Stavba: **1498** **Fakultní nemocnice u sv. Anny v Brně - Stavební úpravy v objektu P**

Změnový list č. 10

Projekt: **Fakultní nemocnice u sv. Anny v Brně – Stavební úpravy v objektu P**

Změnový list č. 11

1.PP

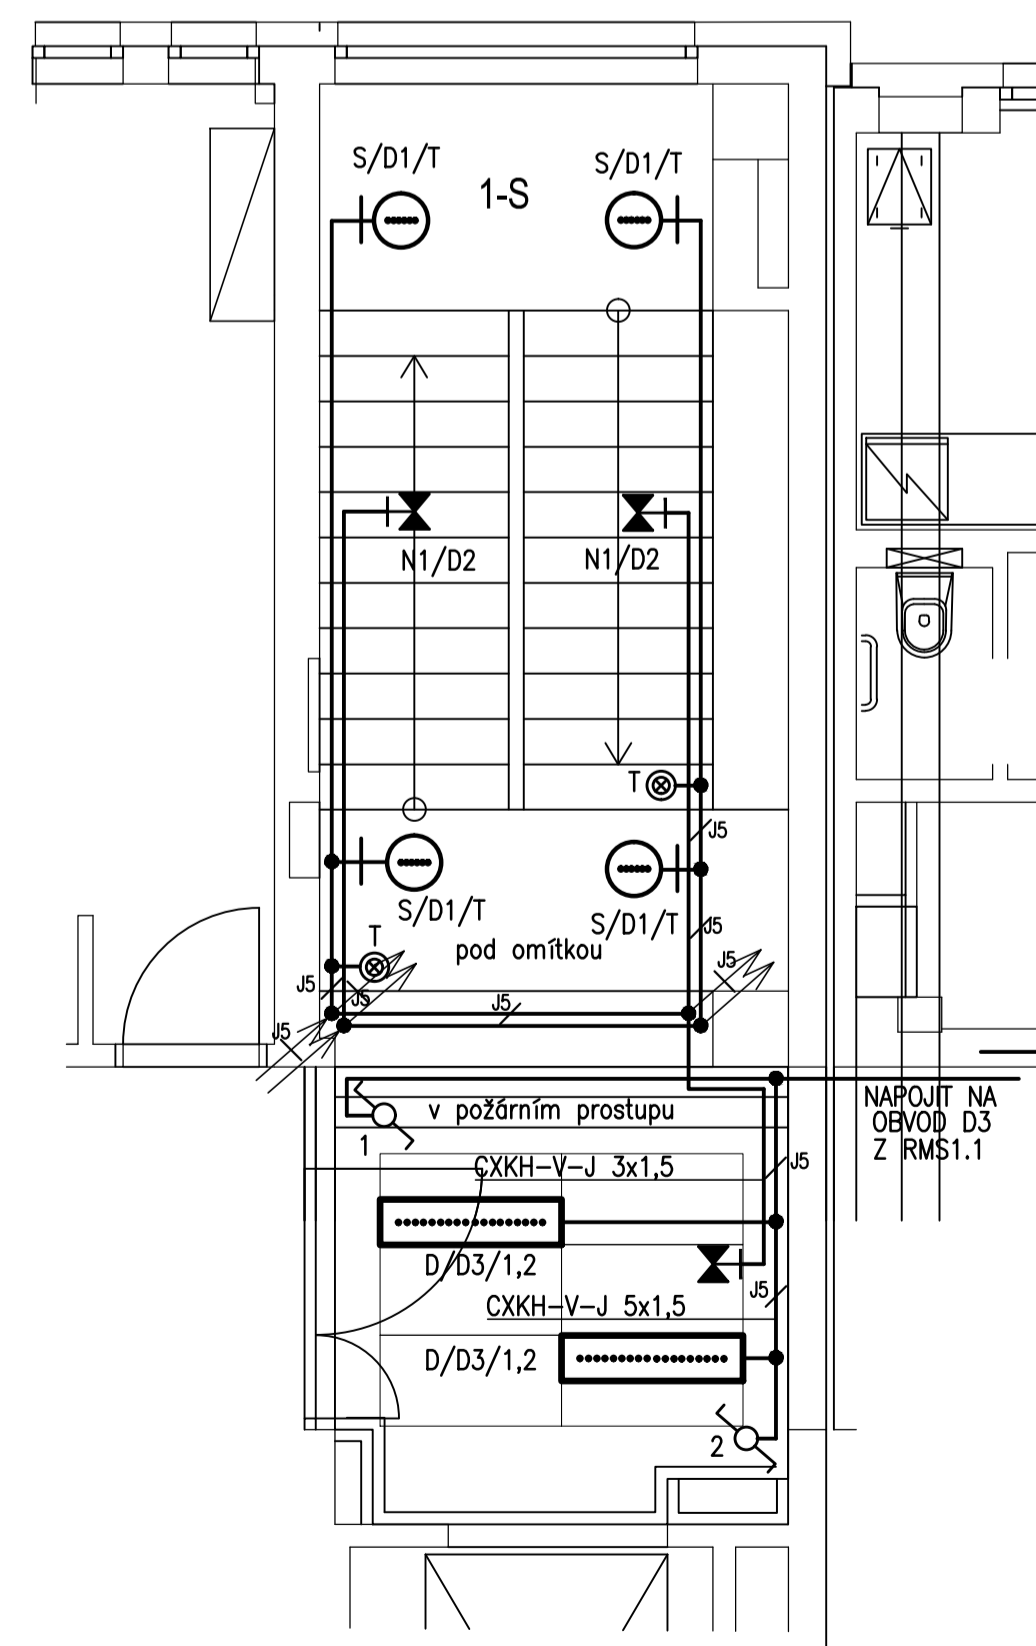
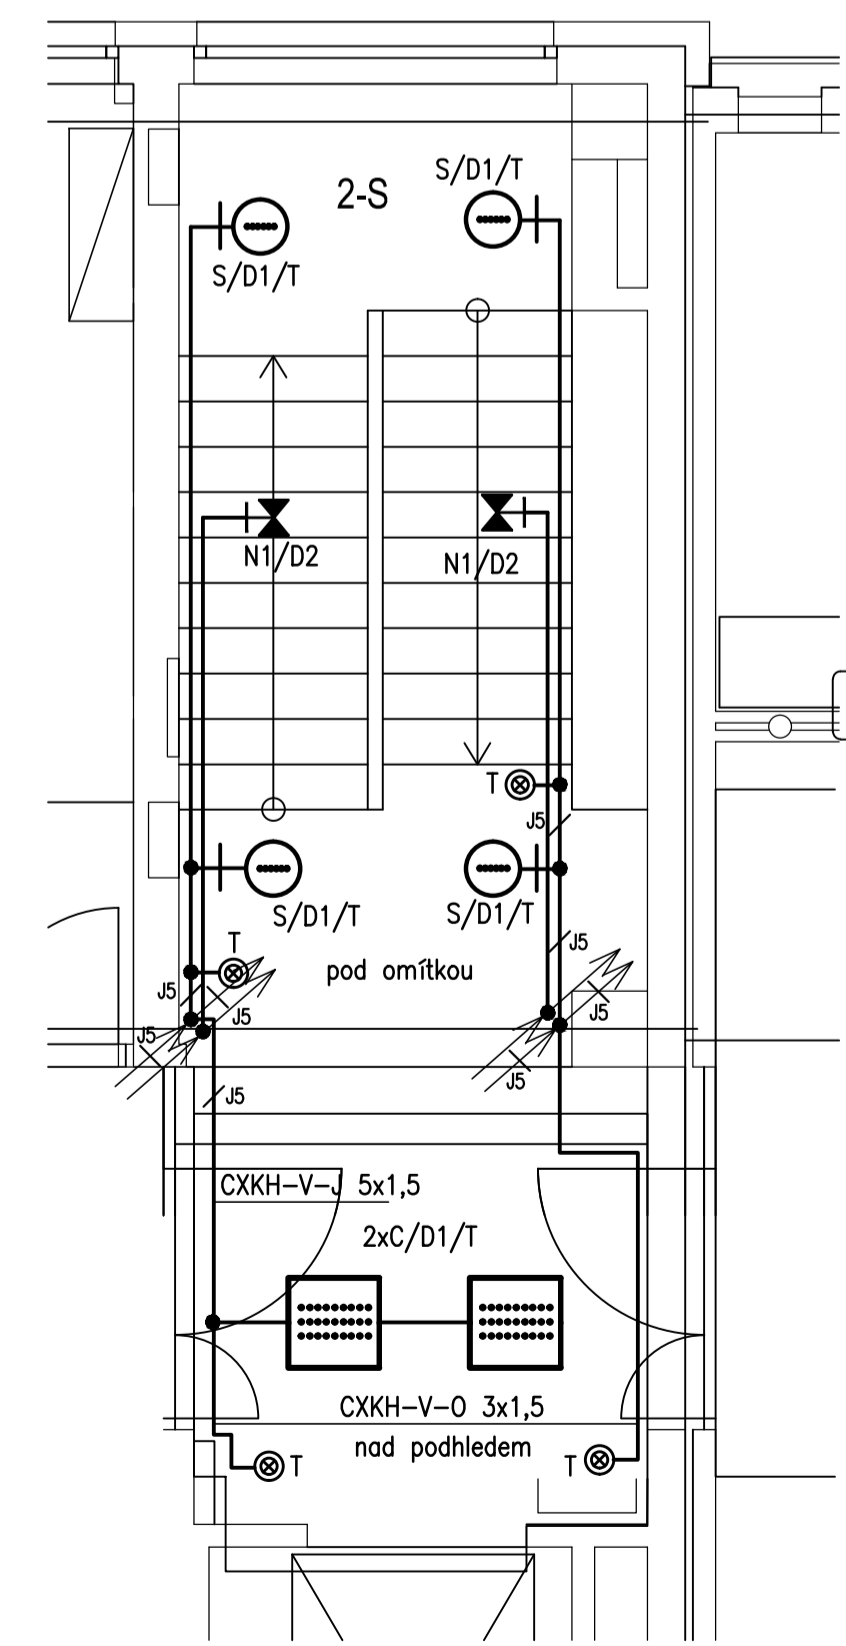
- Doplnění kabeláže, světel, včetně veškerého příslušenství a stavebního zapravení na schodišti v 1.PP -5.NP, nové omítky stěn, nový nátěr zábradlí

- Doplnění kabeláže, světel, včetně veškerého příslušenství a stavebního zapravení na schodišti v 1.PP -5.NP, nové omítky stěn

VÝŠKA TLAČÍTEK: 1,2m
 VÝŠKA SVÍTEL NA SCHODIŠTĚ: cca 2,2m
 KABELY NA SCHODIŠTĚ ULOŽENY POD OMÍTKOU MIN. KRYTÍ 10mm
 - TLAČÍTKA A SPINAČE NAPŘ. TYP TANGO

3. NP PODLAHY

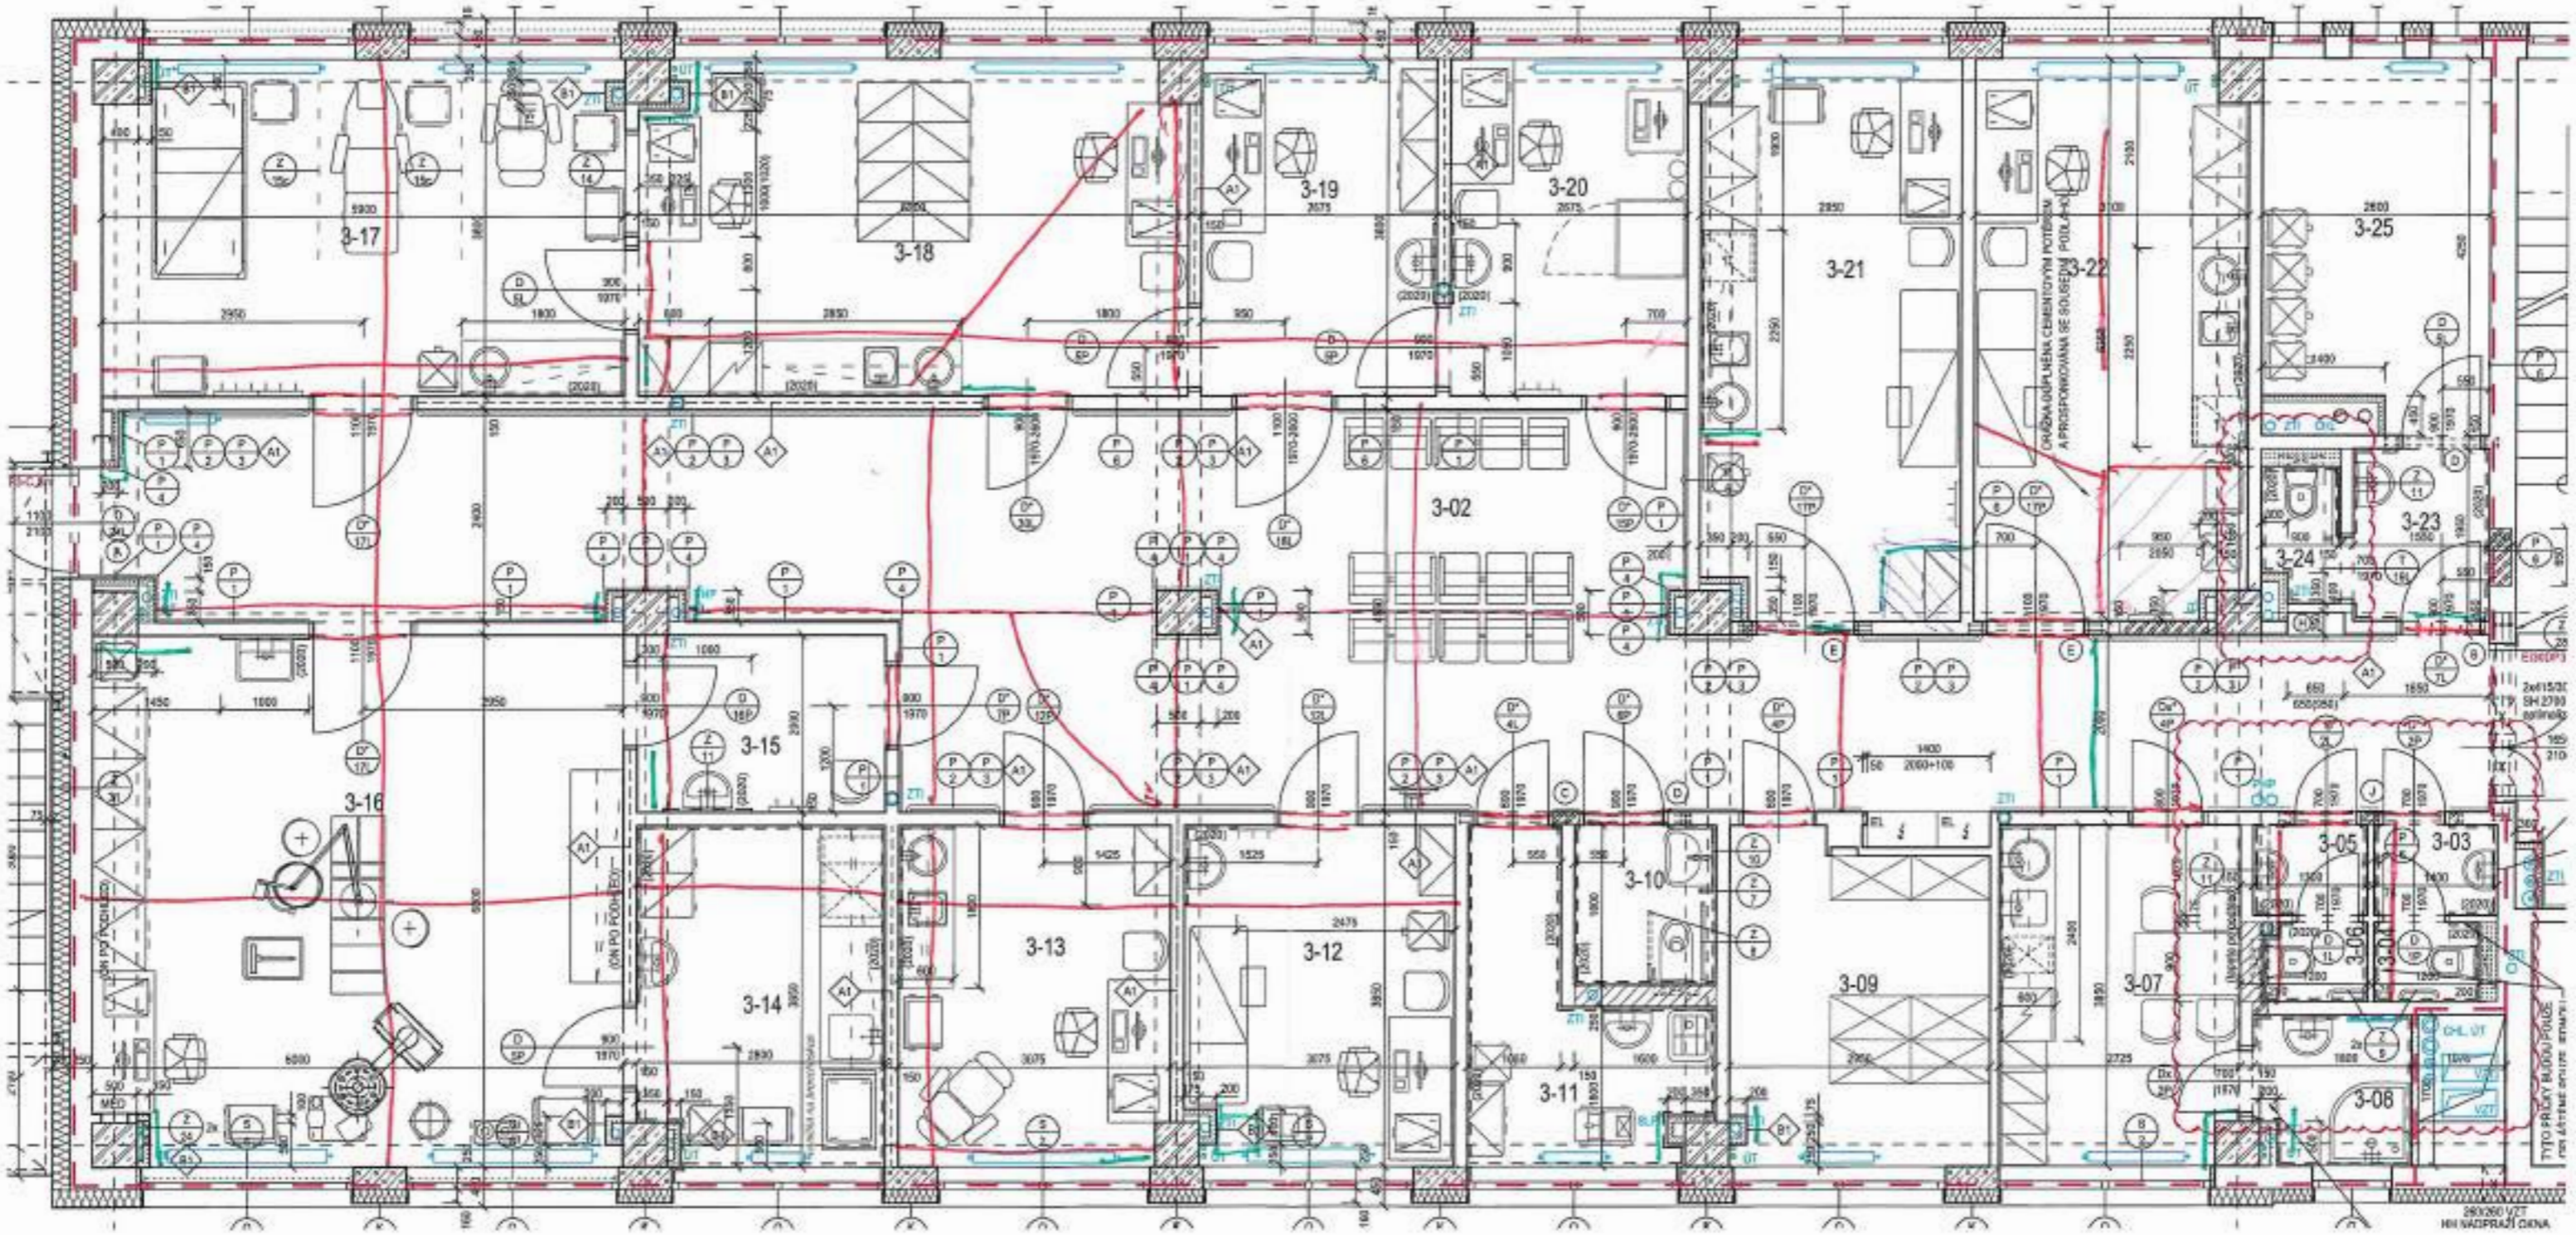
S:	1498	Fakultní nemocnice u sv. Anny v Brně - Stavební úpravy v objektu P
O:	03	Objekt P - Dodatek č. 3
R:	08	ZL č. 17 - Sešívání a dilatování podlahových potěrů
